Pratica ARPAE – Area Autorizzazioni e Concessioni Metropolitana n. 19381/2023

PROCEDURA di ValSAT art. 5, comma 7, L.R. n. 20/2000, in applicazione delle norme transitorie di cui all'art. 4, comma 4, lett. c), L.R. n. 24/2017

Istruttoria di VAS/ValSAT della VARIANTE AL PIANO URBANISTICO ATTUATIVO DI INIZIATIVA PRIVATA AD USO RESIDENZIALE PER TRASFERIMENTO DI POTENZIALITA' EDIFICATORIA IN DIMINUZIONE DENOMINATO "TORRE GAZZONE" IN LOCALITA' MONTEVEGLIO IN VIA CASSOLA

Autorità competente: Città metropolitana di Bologna (CM BO)

Tutela paesaggistica delle colline di Monteveglio - Ambito paesaggistico di pianura con visuali integre verso l'Abbazia di Monteveglio, area P

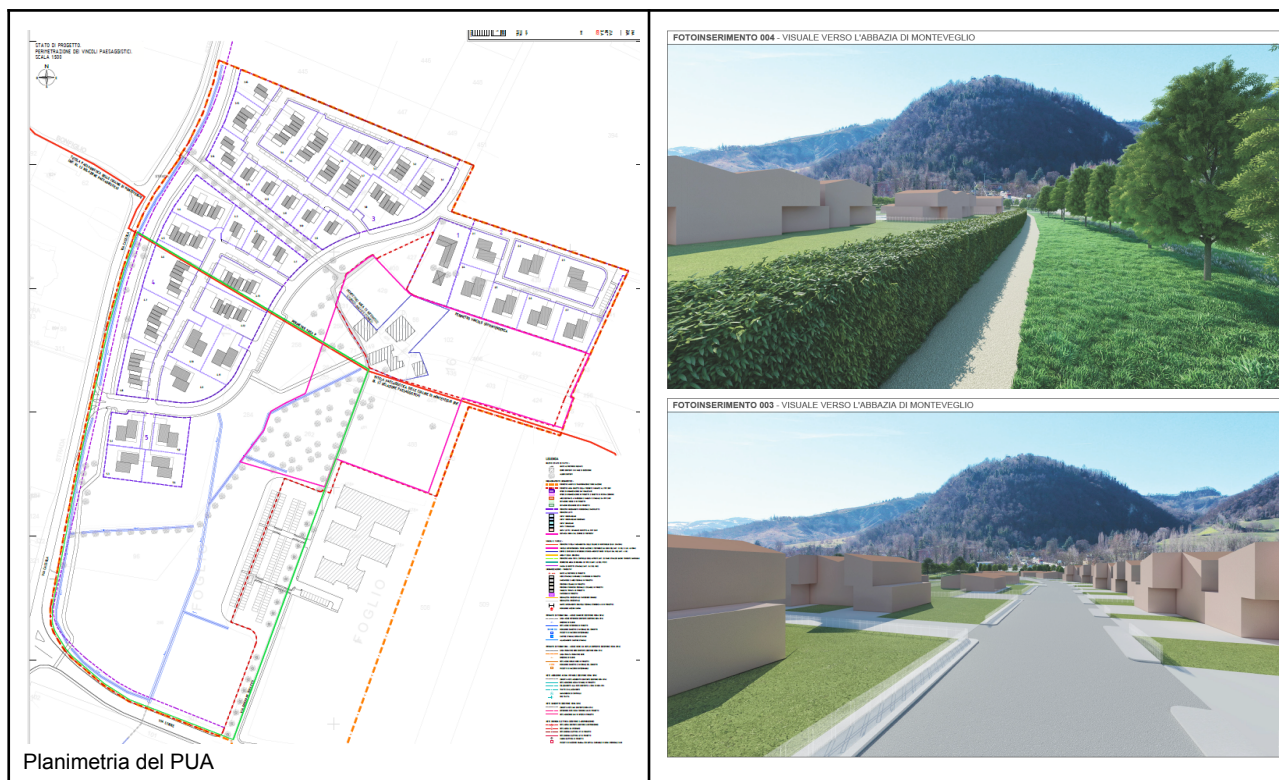
Torre Gazzone si trova al centro della parte nord dell'area di PUA, come evidenziato nelle immagini che seguono.

Quindi, durante il lungo periodo in cui il PPIP è rimasto inattuato è stata approvata una disciplina di tutela paesaggistica che ha, tra l'altro, lo scopo di salvaguardare le visuali integre verso l'Abbazia di Monteveglio da via Cassola e di tutelare l'immobile denominato "Torre Gazzone" e le sue pertinenze.

Preso atto delle modifiche migliorative che il PUA propone rispetto all'originale PPIP, si ritiene che la valutazione della proposta non possa prescindere dalla considerazione che l'area destinata dal PPIP del 2007 all'edificazione di nuove unità residenziali è stata poi valutata come meritevole di tutela paesaggistica. Una tutela secondo la quale *"all'interno dell'area P è vietata la nuova edificazione, fatti salvi gli strumenti urbanistici attuativi vigenti e convenzionati alla data di pubblicazione della presente proposta di tutela all'albo pretorio. Eventuali nuove previsioni edificatorie potranno essere realizzate solo nell'ambito di progetti di riqualificazione paesaggistica, ossia in sostituzione di costruzioni esistenti prive di qualità architettonica, quali ad esempio gli edifici industriali, escludendo in ogni caso la possibilità di aumento di volumetrie"*.

Si richiama inoltre l'asseverazione di non incremento del rischio idraulico che si basa sull'innalzamento del piano finito delle aree residenziali di una quota pari a circa 80 cm e conseguente rilevante modifica della morfologia dell'area che ancor di più contribuisce ad alterare il paesaggio, con rilevante impatto all'interno dell'area P.

Si chiede inoltre di escludere dalle NTA la possibilità di modificare le quote piano altimetriche di progetto.
